Bericht der Umwelt-, Verkehrs- und Energiekommission

zum Ratschlag 10.0949.01 Neue Rheinuferpromenade vom St. Johanns-Park bis nach Huningue (F)

Ausführungsprojektierung und Realisierung der Rheinuferpromenade im Abschnitt St. Johanns-Park bis Landesgrenze Frankreich (Bereich Hafen St. Johann)

Abbildung 1: Velo- und Fussgängerverbindung nach Hüningen

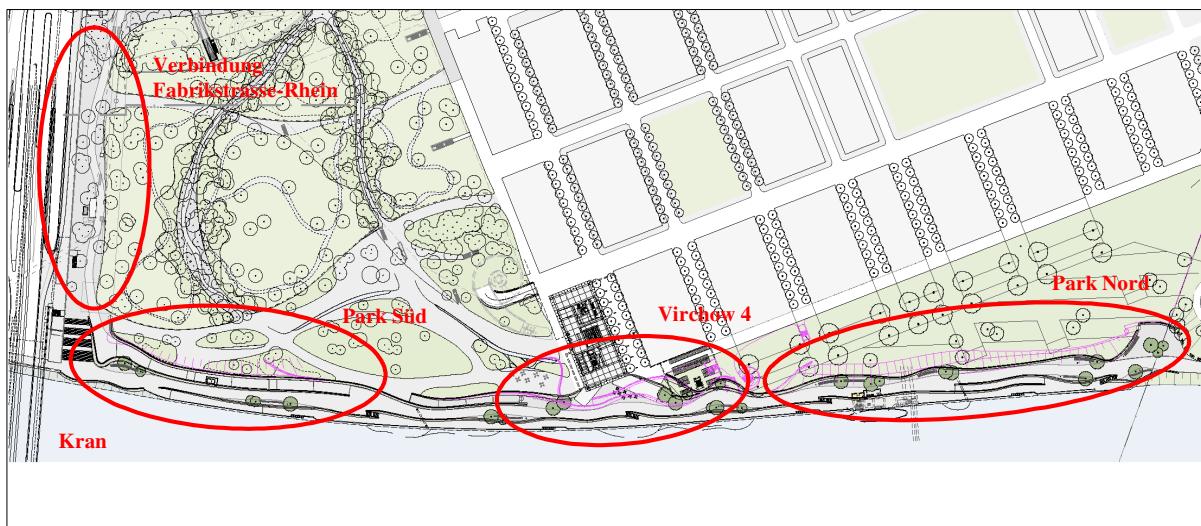
Die Risikozone des BASF-Werks (vgl. Abbildung 1) umfasst gemäss SEVESO-Richtlinien auch den Perimeter der vorgesehenen Velo- und Fussgängerverbindung nach Hüningen. Als gefährlich eingestuft wird von den französischen Behörden einerseits eine oberirdische Leitung, die bei einem Rohrbruch giftige Gase freisetzen würde, anderseits der thermische Einfluss bei einem Brandereignis. Der Sous-Préfet von Mulhouse hat das Projekt im Juni 2010 deshalb als unter diesen Gegebenheiten nicht realisierbar zurückgewiesen.

Auf Druck von Novartis hat BASF im Oktober 2010 zwei Studien zur Verminderung der potenziellen Gefahren in Auftrag gegeben. Um das Giftgasrisiko zu minimieren soll nun die fragliche Leitung unter den Boden verlegt werden, zur Verminderung der thermischen Auswirkungen eines Brandes wird eine Mauer entlang der Rheinuferpromenade vorgeschlagen. Nach Einschätzung von Experten entschärfen diese beiden Massnahmen die Situation und ermöglichen die Weiterführung der Promenade. Finanziert werden sie von Novartis.

Abbildung 2: Abgeänderte Projektbestandteile (Planungsstand 15.11.2010)

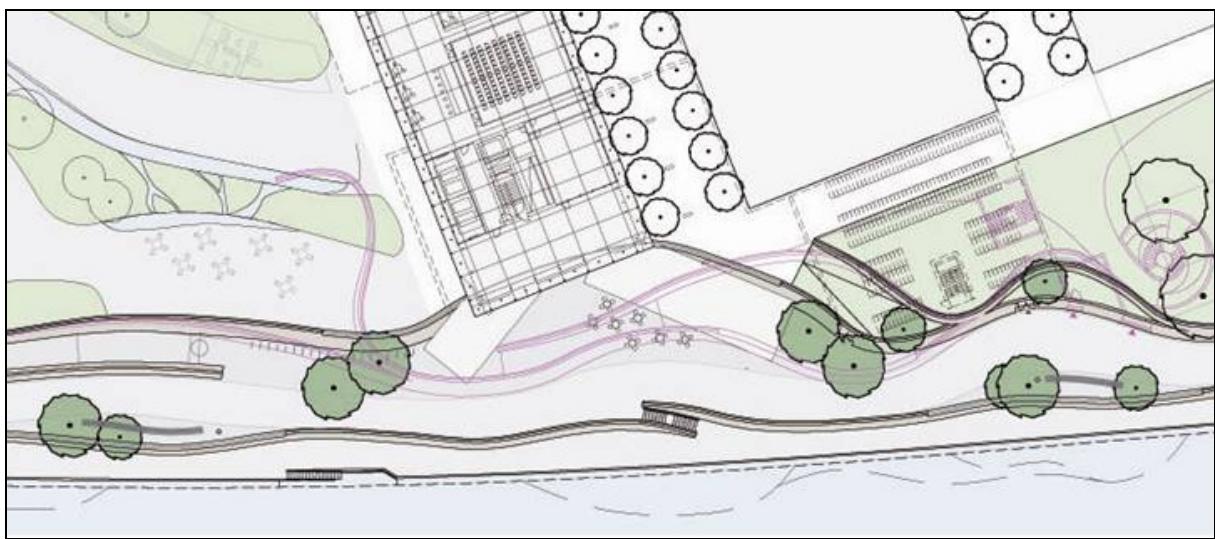
Das Projekt „Neue Rheinuferpromenade“ hat sich seit der Verabschiedung des Ratschlags durch den Regierungsrat auf Anregung und Wunsch von Novartis in verschiedenen Punkten verändert. Abbildung 2 gibt einen Überblick über die überarbeiteten Bereiche. Die Änderungen sind aus Sicht der UVEK durchwegs positiv zu beurteilen. Sie verbessern das im Ratschlag dargestellte Projekt, ohne für den Kanton zu Mehrkosten zu führen. Die Änderungen gegenüber dem Ratschlagsprojekt werden neben anderen Themen in einer Nutzungsvereinbarung zwischen dem Kanton und Novartis festgelegt.

Abbildung 3: Grundriss Ratschlagsprojekt Park Nord (Stand 15.5.2009)**Abbildung 4: Grundriss Park Nord (Stand 15.11.2010)**

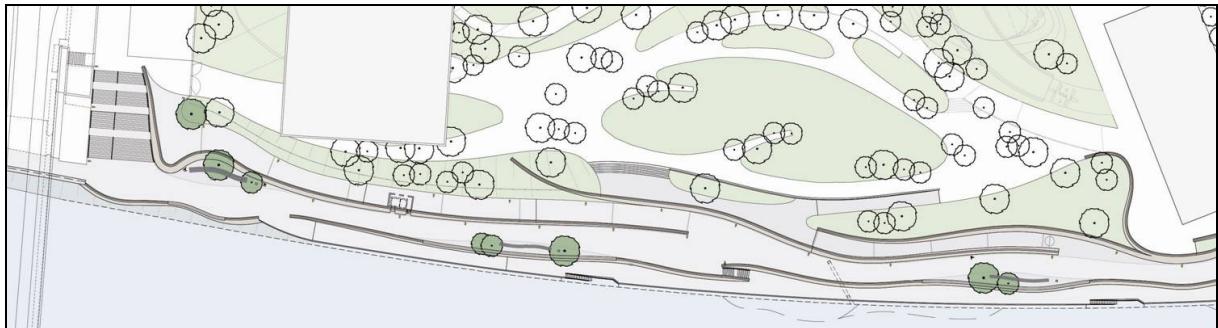
Die Novartis hat mit der Planung des Novartis Campus Park Nord erst nach Fertigstellung des Ratschlags begonnen. Gegenüber dem Ratschlagsprojekt (vgl. Abbildung 3) entfallen die Wiesenböschung und der Zaun. Die Abgrenzung zwischen dem Novartis Campus Park Nord und der Rheinuferpromenade erfolgt durch eine etwa drei Meter hohe, geschwungene Natursteinmauer (vgl. Abbildung 4). Zwischen den Maueraufweitungen sind neue, chaussierte Aufenthaltsflächen mit Bäumen und Sitzbänken vorgesehen. Die Mehrkosten für den Bau der zusätzlichen Mauerelemente gehen zu Lasten von Novartis.

Abbildung 5: Grundriss Ratschlagsprojekt Virchow 4 (Stand 15.5.2009)**Abbildung 6: Grundriss Virchow 4 (Stand 15.11.2010)**

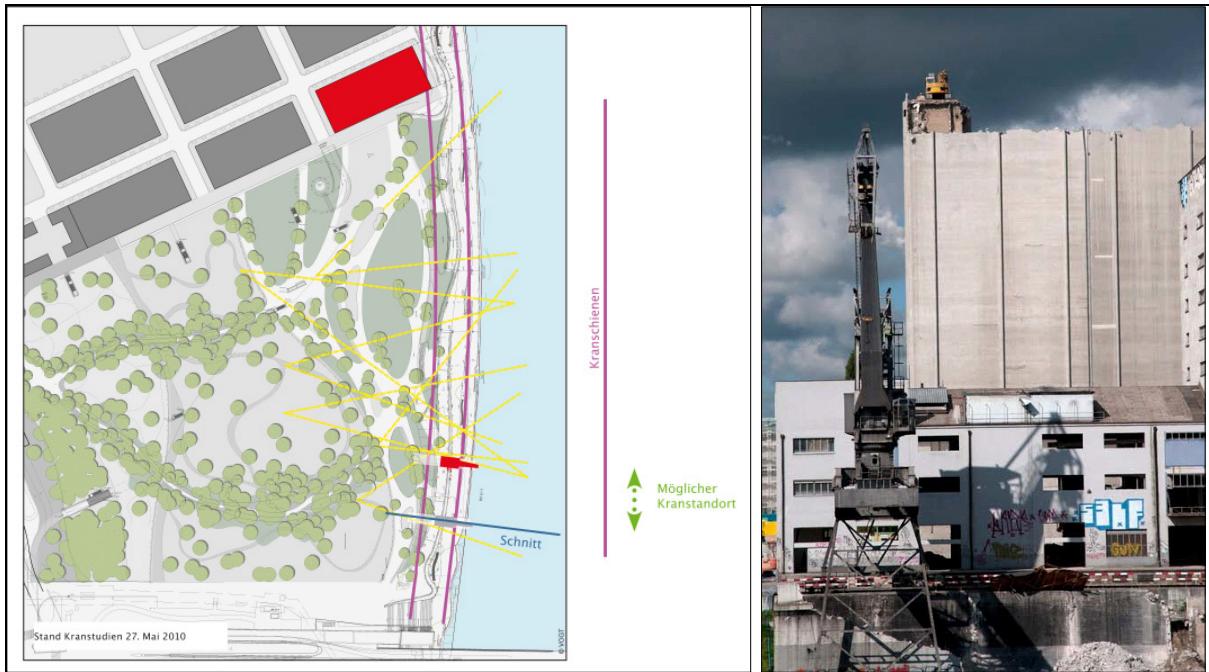
Als Eckgebäude (Virchow 4) ihres Campus will Novartis neu ein 65 Meter hohes Hochhaus bauen. Im Untergeschoss auf Promenadenniveau ist darin ein öffentliches Restaurant geplant, was für die Rheinuferpromenade eine deutliche Aufwertung bedeutet. Die Linienführung der Natursteinmauern wird zu Gunsten des Außenbereichs des Restaurants verändert und die novartisseitige Grünterrasse verkleinert. Zudem werden auf der Promenade mehr Veloabstellplätze geschaffen, um dem durch das Restaurant bedingten Mehrbedarf gerecht zu werden. Auch die durch diese Projektänderungen entstehenden Mehrkosten übernimmt Novartis.
